COMMISSION ROYALE DES MONUMENTS ET DES SITES  
KONINKLIJKE COMMISSIE VOOR MONUMENTEN EN LANDSCHAPPEN

Réf. CRMS : AA/BXL20508\_689\_SUIVI\_Astoria\_Verriere

Objet : BRUXELLES. Rue Royale 101-103. Hôtel Astoria. Verrière.  
Suivi d'avis conforme de la CRMS dans le cadre du suivi de chantier.

Coupe de la demande de permis modificative de 2017

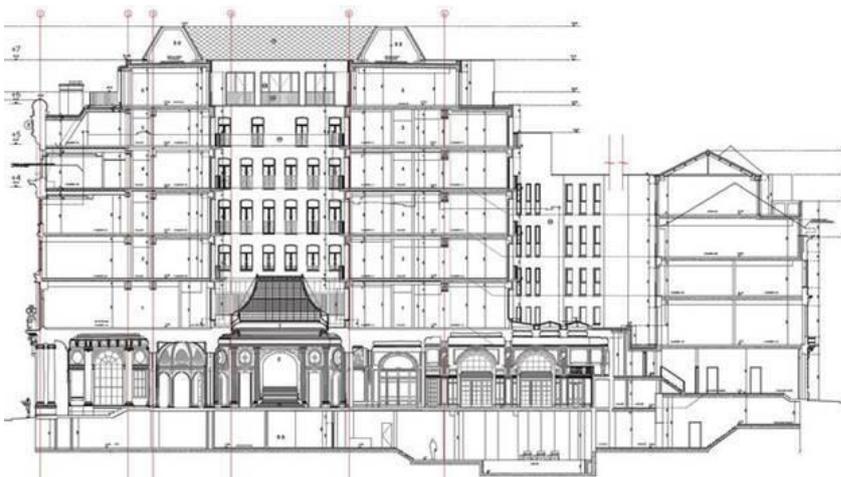
La demande de permis modificative de 2017 proposait une nouvelle solution : le doublage de la verrière à vitraux par une double peau suivant son profil en cloche et assurant l'étanchéité. Des recherches étaient cependant encore en cours afin de retrouver le système d'origine. La CRMS avait alors conditionné son avis conforme ainsi au sujet de cette intervention: « que le lanterneau soit placé le plus fidèlement possible aux dispositifs originels et, si ceux-ci ne

sont pas retrouvés, que la solution, à soumettre à la DMS soit basée sur des dispositifs similaires [à ceux qui devaient exister à l'origine] ». Cette condition a été traduite de cette manière par le

fonctionnaire délégué dans le permis délivré en 2017 « *le lanterneau à reconstruire doit être de forme pyramidale, muni d'une structure traditionnelle aussi fine que possible et placé entre le 1er et le 2e étage* ». Par « forme pyramidale » il faut sans doute comprendre une forme à la fois pyramidée et allongée, c'est-à-dire en bâtière à croupes, puisque la verrière est de plan rectangulaire. La forme en question est en effet plausible pour une contre-verrière en 1907.

### **La demande précédente (mars 2022) :**

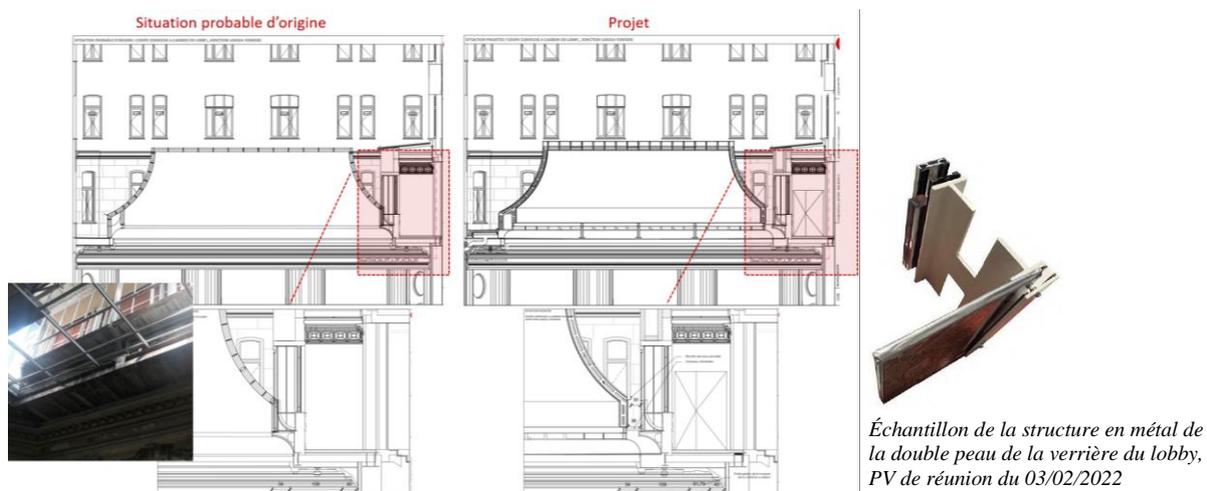
Il était proposé de restituer la grande verrière en vitrail d'après les photos d'archive et en recopiant les vitraux similaires qui subsistent dans la loggia et de la doubler par une nouvelle structure en acier à coupure thermique garnie de double vitrages, assurant l'étanchéité. Les panneaux de vitraux et les double-vitrages seraient cintrés en élévation suivant le même profil. Les vitraux existants de la loggia seraient doublés d'un double vitrage selon un principe similaire, mais avec peu d'espace entre les vitraux et le double vitrage. Les vitraux de la loggia, toujours en place, et ceux de la verrière, disparus, étaient originellement en partie communs

Les proportions de la verrière étaient de ce fait modifiées par rapport à celles d'origine. En effet, avec la double peau, il n'est plus possible techniquement que le premier registre de petits panneaux verticaux côté loggia soit commun à la verrière et à la façade de la loggia. Puisque la double peau sert à présent d'étanchéité, il devient nécessaire que la verrière et la loggia soient écartées l'une de l'autre d'une trentaine de centimètres afin de ménager un chéneau entre les deux. Par conséquent, la verrière et la loggia posséderont chacune leur propre premier registre de panneaux de vitraux. Ceci a des conséquences sur la largeur de la corniche à caissons de ce côté.

1. S'agissant de la modification proposée, au niveau du pourtour des caissons vitrés, liée à l'intégration d'un chéneau :
  - ✓ la CRMS questionnait la suffisance de la dimension pour réguler l'évacuation des eaux entre la loggia et la verrière qui conduirait à l'augmentation de la largeur de la corniche à caissons de ce côté.
  - ✓ La CRMS jugeait de toutes façons cette modification trop impactante et demandait d'examiner d'autres solutions plus respectueuses de l'harmonie et de l'ordonnancement de l'ouvrage et ne modifiant pas les logiques : le premier registre de petits panneaux verticaux côté verrière était également le premier registre de panneaux de la façade de la loggia.
2. La CRMS posait la question des possibilités et du réalisme de nettoyage des verres entre les deux peaux

3. Elle relevait enfin que le mock-up réalisé n'était pas complet : seul le petit panneau inférieur était garni de vitraux, sans double vitrage de doublage. Il était par conséquent difficile d'en mesurer l'effet de la structure métallique de la seconde peau sur l'aspect de la verrière et sur sa transparence vue depuis le lobby.

SUIVI DE CHANTIER: PROPOSITION AVRIL 2022

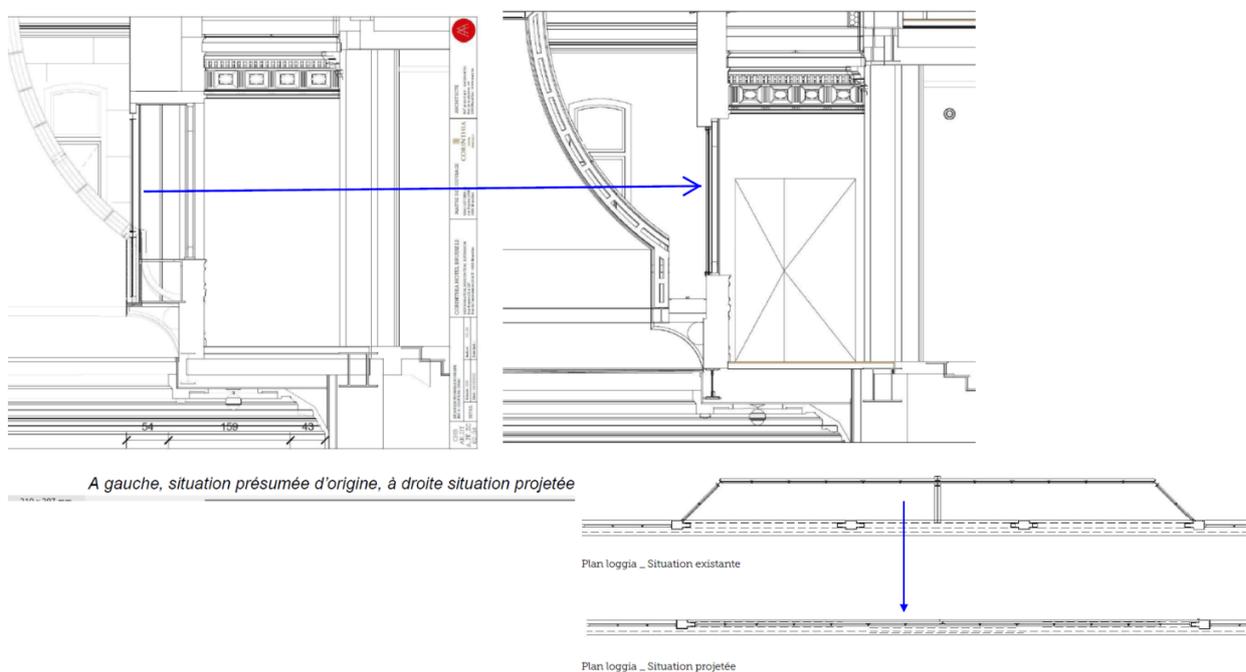
Puisque la double peau nécessite la création d'un chéneau qui n'existait pas à l'origine, entre la loggia et la verrière, afin de ménager la place nécessaire, au lieu de reculer la verrière comme dans la proposition précédente écartée par la CRMS, il est désormais proposé de déplacer la saillie de la loggia dans le plan du muret de la loggia, ce qui nécessite des adaptations des vitraux et de la boiserie pour les mettre à nouvelles dimensions. Le registre inférieur des vitraux de la loggia serait réutilisé pour constituer le registre inférieur de vitraux de la verrière. Des réponses sont par ailleurs données pour ce qui concerne le nettoyage.

La CRMS rend un avis défavorable sur la nouvelle proposition. Bien qu'elle permette de retrouver les proportions d'origine de la verrière disparue (à restituer), elle impose cependant la démolition et/ou le déplacement de (certains pièces des) parties classées, ce qui n'est pas acceptable d'autant que l'on a déjà suffisamment autorisé de démolition dans le cadre de ce dossier pour lequel il y a déjà eu trois permis d'urbanisme modificatifs et qu'il s'agit ici du troisième avis de la CRMS dans le cadre du suivi de chantier (cf historique supra) pour des interventions d'ampleur.

Renoncer à la double peau et revenir à la solution autorisée par le permis de 2017 (voire revenir à celle de 2012) (cf illustrations dans 'Historique des avis sur la verrière' page 2 de cet avis) sont deux formules qui permettent une restitution de la verrière d'origine selon ses proportions d'origine tout en garantissant la conservation des vitraux classés de la loggia. Puisqu'aucune trace/source manifeste n'a été retrouvée permettant de confirmer avec certitude l'implantation et la forme du système d'origine, la CRMS pourrait également, le cas échéant, évaluer de nouvelles formules pour autant qu'elles soient harmonieuses et n'affectent pas les éléments classés qu'il s'agit prioritairement de conserver à leur place et de restaurer.

*Vue panoramique de l'Astoria en chantier, photo DPC, 10/03/2022. A gauche, les pièces classées sous bâches et toitures provisoires. A droite la façade principale stabilisée.*

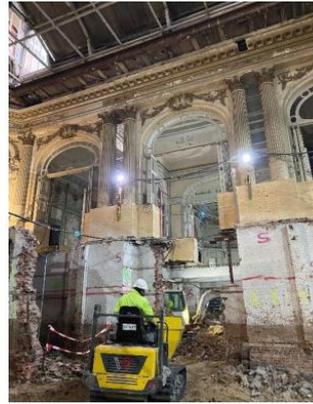
La CRMS rappelle que, déjà dans le cadre de son 1<sup>er</sup> avis de suivi en cours de chantier (remplacement des dalles de sol classées qu'elle a déploré mais accepté vu le caractère indispensable de l'intervention : cf. [https://crms.brussels/sites/default/files/avis/680/BXL20508\\_680\\_SUIVI\\_Astoria\\_Stabilit%C3%A9\\_sol.pdf](https://crms.brussels/sites/default/files/avis/680/BXL20508_680_SUIVI_Astoria_Stabilit%C3%A9_sol.pdf)), elle a recommandé de dresser un bilan complet des travaux pour permettre de garantir la poursuite du chantier selon le permis délivré initialement.

*Vitraux de la loggia qu'il est demandé de démonter et/ou déplacer*

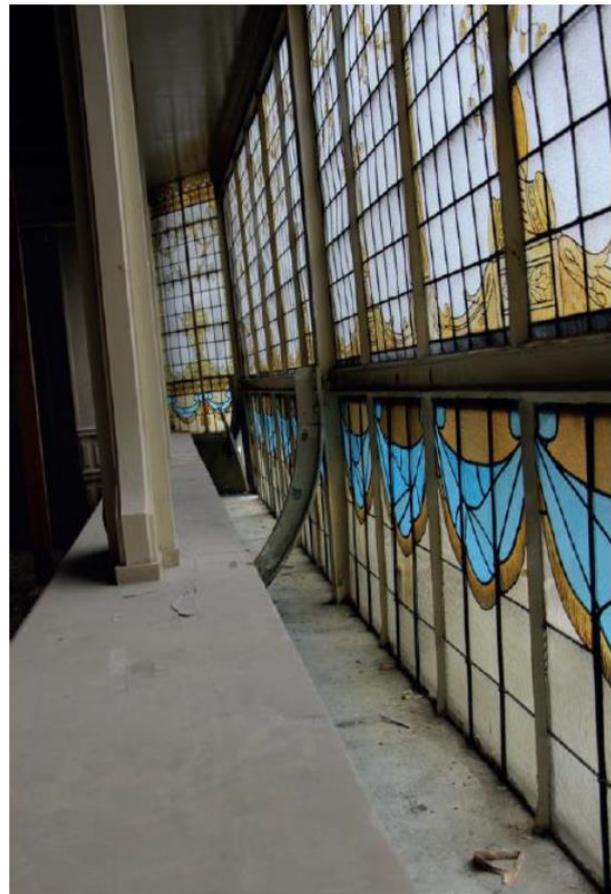
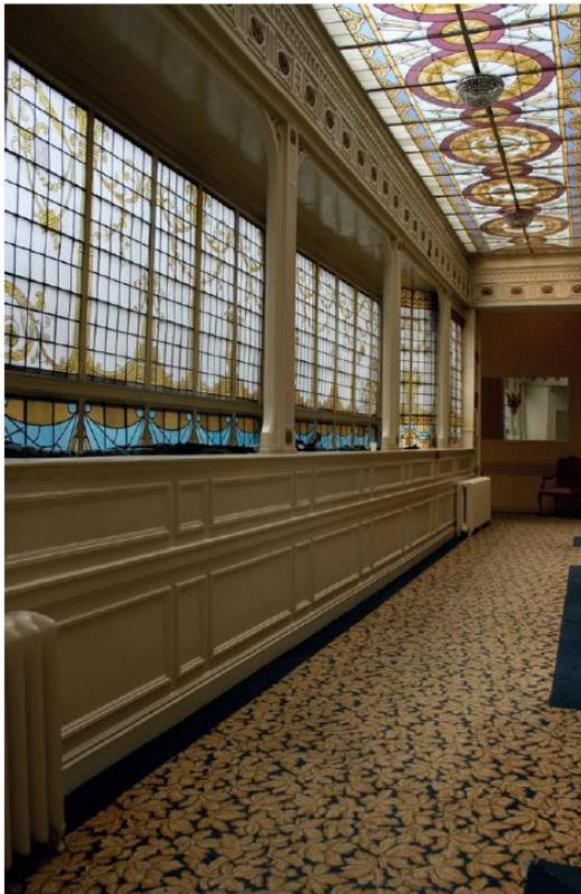
Elle avait déjà alors fait le constat d'interventions de démolition, sollicitées par permis modificatif (sur lequel la CRMS n'a pas été interrogée) qui ne mettent pas en valeur le patrimoine. Ces interventions n'avaient pas non plus été sollicitées lors du permis initial. Elle rappelle que les parties classées sont limitées\* et qu'elles n'ont pas vocation à être démolies/déplacées mais à être conservées dans leur matérialité et authenticité surtout que leur démolition est justifiée ici par une proposition, spectaculaire et audacieuse d'un point de vue technique certes, mais qui n'est pas requise au plan historique et patrimonial. (\* L'arrêté de classement du 21 septembre 2000 classe comme monument la façade à rue et la toiture ainsi que certaines parties de l'intérieur de l'hôtel Astoria (hall d'entrée avec réception, lobby, Salon Carlton, Salon Bleu, Salon Bridge, Salle Waldorf bar, restaurant, escalier d'honneur jusqu'au palier du premier étage et galerie décorée de vitraux).
